Attachment 11-D

NATIONAL TRANSPORTATION SAFETY BOARD

Concession Documents

Firm - VA DA-MBB UT	Flug Art type A-340	ABWEICHUNG CONCESSION NO.	TS- 9802	Suffix EX/C	3
Hersteller - Originator's Company	Zeichnungs-Nr. Drawing number 3.2.1.5.53-7.1.5.90-906	Anzahl der Blätter No of sheets 10		Datum 6.7.88	
Empfänger - Destination of part	Fertigungs-Auftrags-Nr. Order/Contract 68 830 974 005	Stückzahl No of 1	Bezeichnung Description SHELL, COMPLETE		
Beschreibung des Gesuches und Darstellung vorgeschlagener Abhilfen	Description of divergence and proposed remedy	SINr. Ser.No. SN 045	Baugruppe - Component	Flugzeug - Aircraft	Interface

Sheet 3

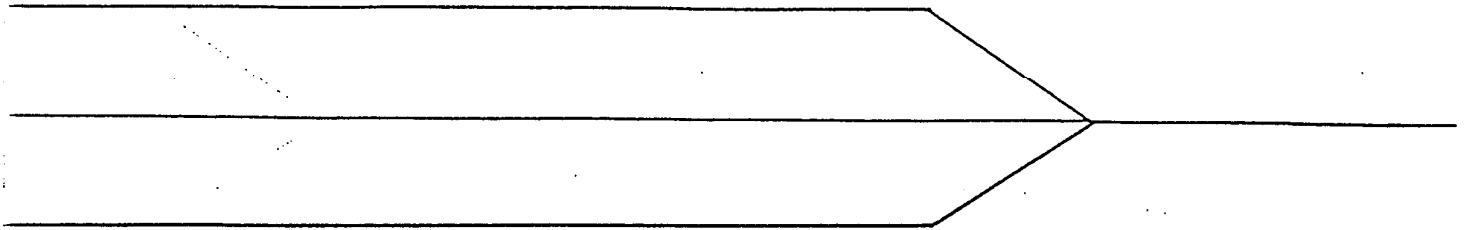
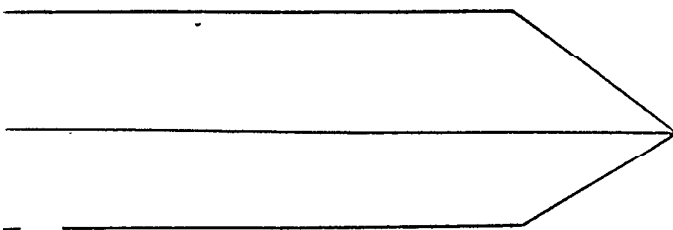
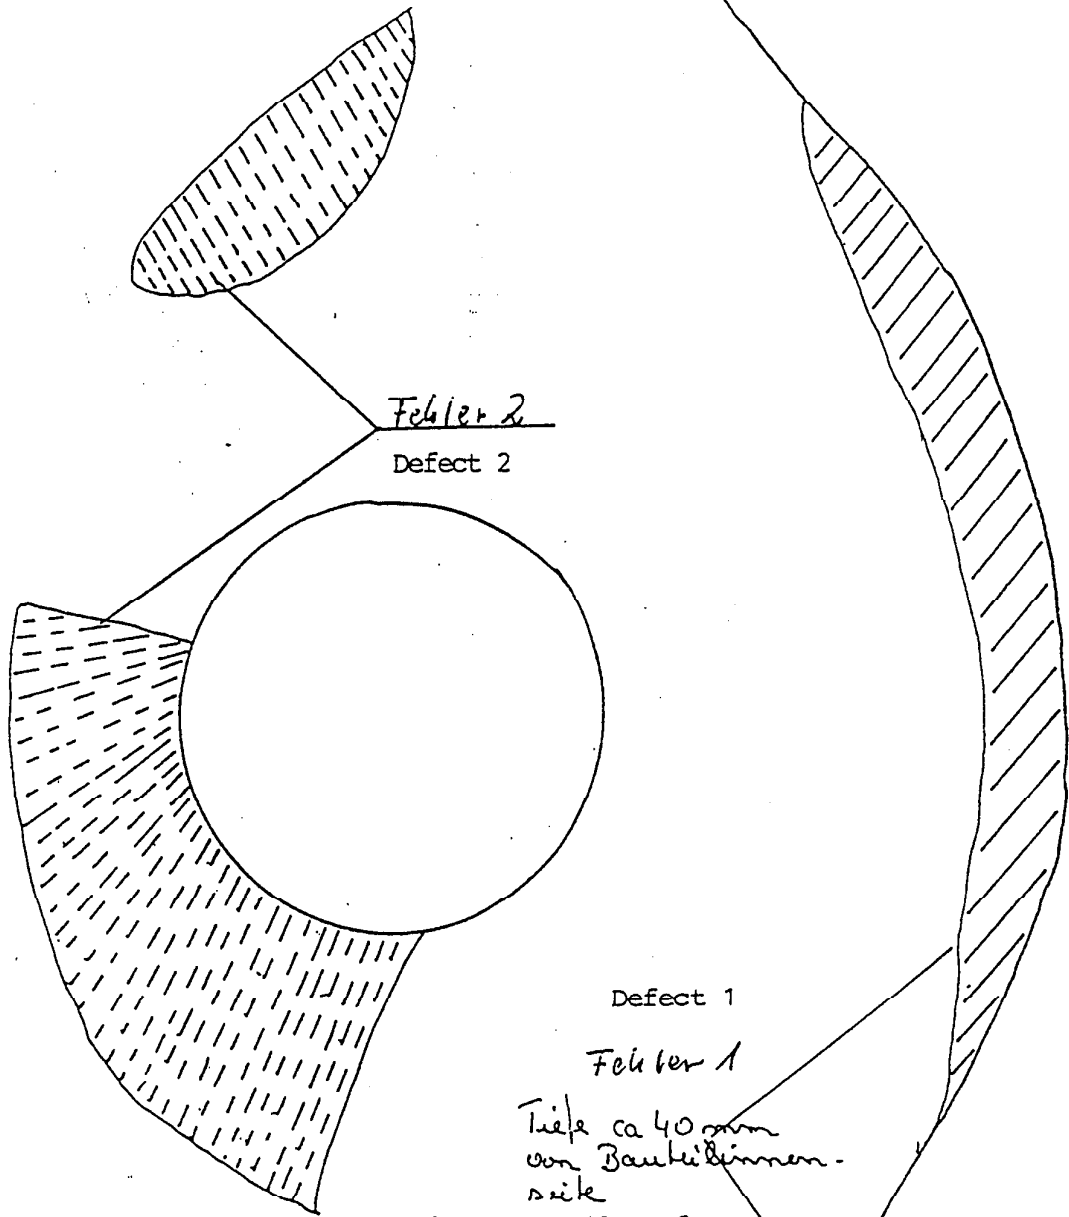
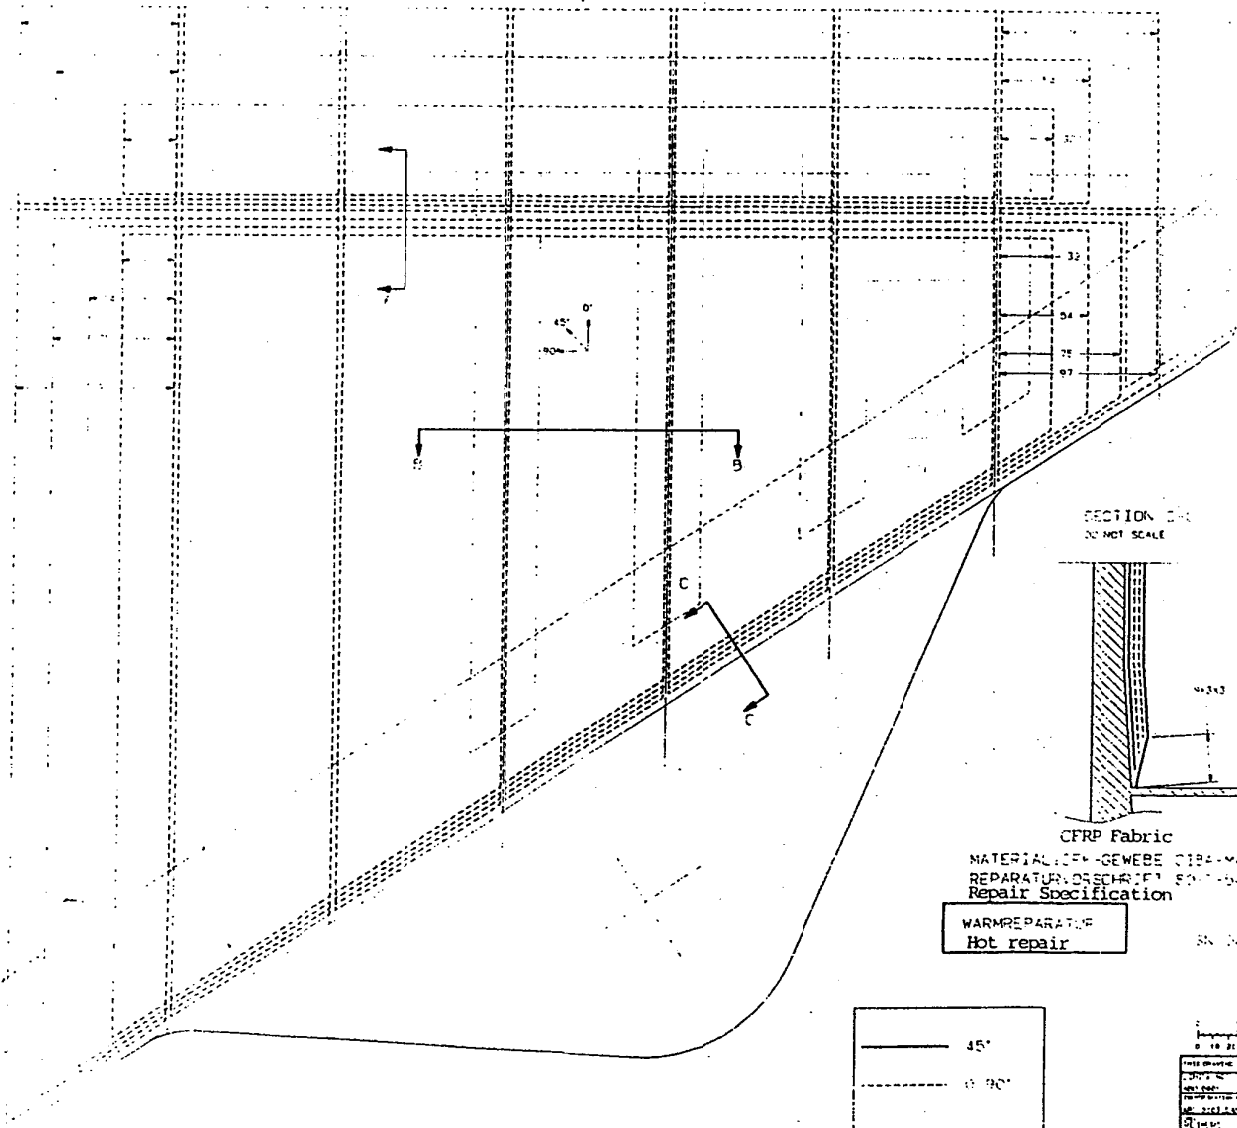
1. Delamination in central fitting, see sheet 2.
 2. Bonding failure in central fitting (see sheet 2) and in module 20, see sheet 3.
- In this area, a certain bond still exists but it is to be expected that delamination will occur when the part is exposed to stress since the defect presents itself over a large area of same depth.

!!! = Eine Anbindung in diesem Bereich ist noch vorhanden, jedoch ist zu vermuten, daß bei Beanspruchung des Bauteils der Bereich delaminiert, da sich der Fehler in gleicher Tiefe großflächig vorstellt.

In this area, a certain bond still exists but it is to be expected that delamination will occur when the part is exposed to stress since the defect presents itself over a large area of same depth.

/// = Delamination

//// = Eine Anbindeung in diesem Bereich ist noch vorhanden, jedoch ist zu vermuten, daß bei Beanspruchung des Bauteils der Bereich delaminiert, da sich der Fehler in gleicher Tiefe großflächig ausbreitet.

In this area, a certain bond still exists but it is to be expected that delamination will occur when the part is stressed since the defect presents itself

Reinforce defect area with 4 CFRP fabric layers.
 Configuration and dimensions see sketch sheet 4.

Riveting of defect area acc. to sketch sheet 5.

Fuselage side centerline
 Rivet repair

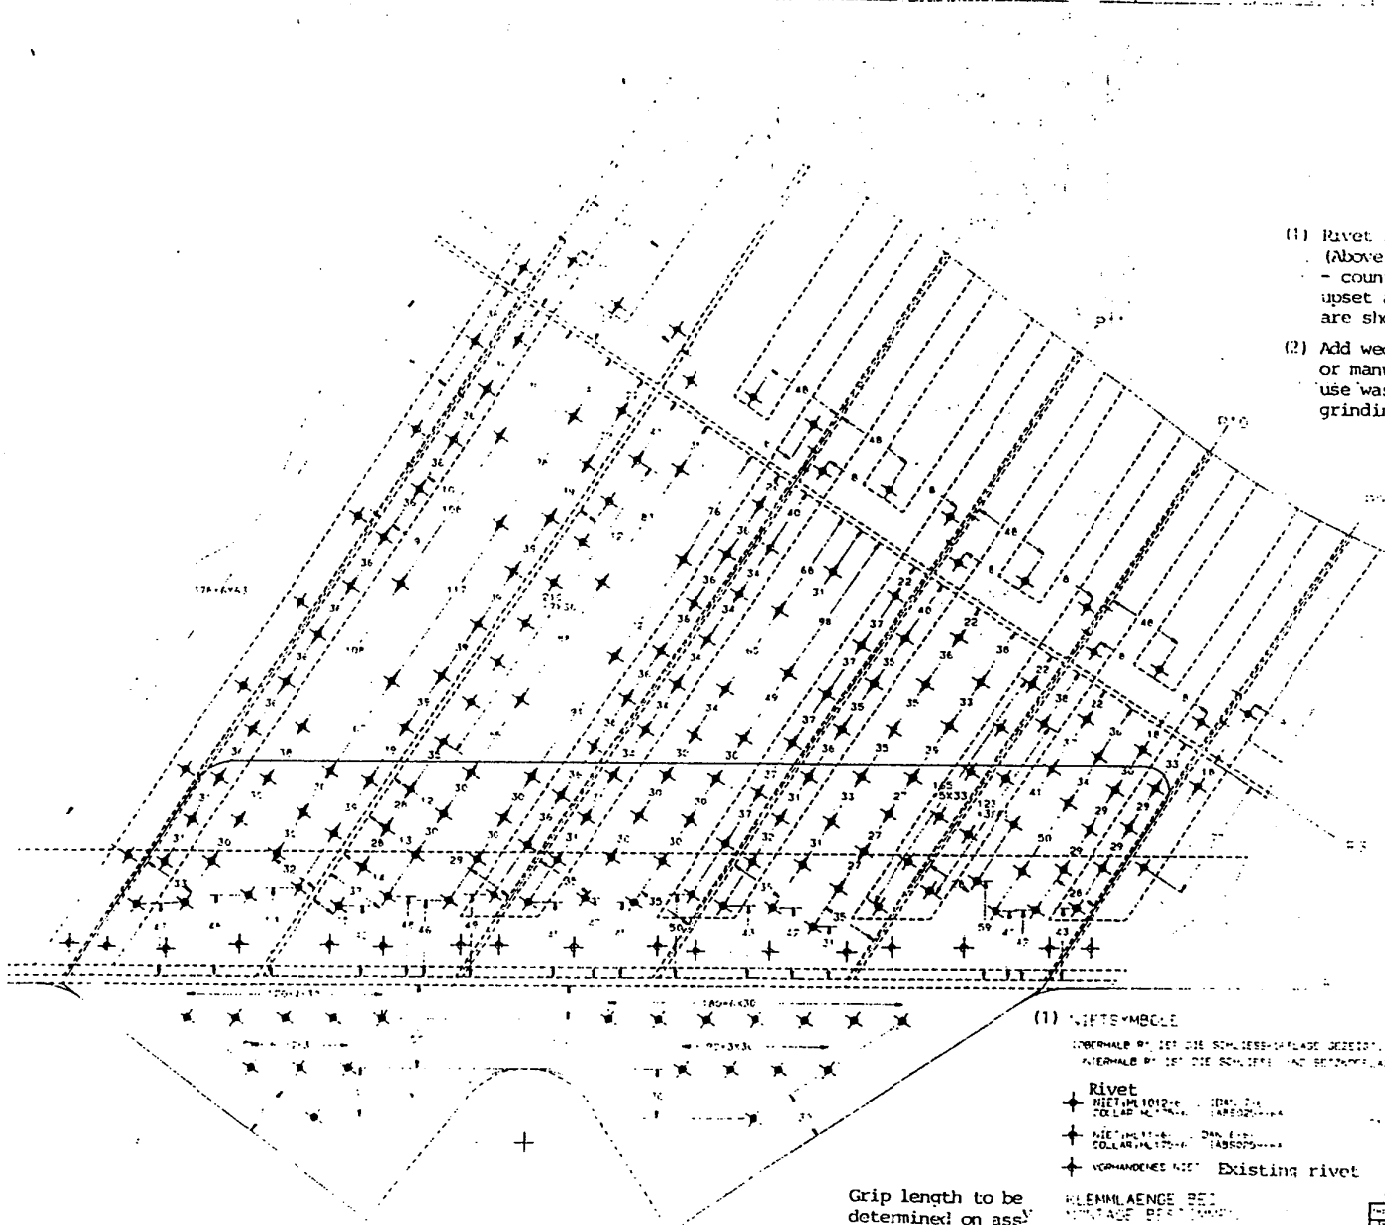
- (1) Rivet symbols:
 (Above P1, upset head location is shown - countersinking on outside - below P1, upset and manufactured head locations are shown)
- (2) Add wedge-type CFRP fillers under up or manufactured heads as required, use washers AN 960 C10 tapered by grinding.

Grip length to be determined on assy

Issue B: Admissible fastener alternatives

For Hilok HL 11-6 = C'sk screw NAS 1153E

For collar HL175-6 = Nut NAS 1726C3P with a torque of

36 - 47 daNm

C'sk screw NAS 1153E: Grind off screw

head to HL 11-6 dimension.
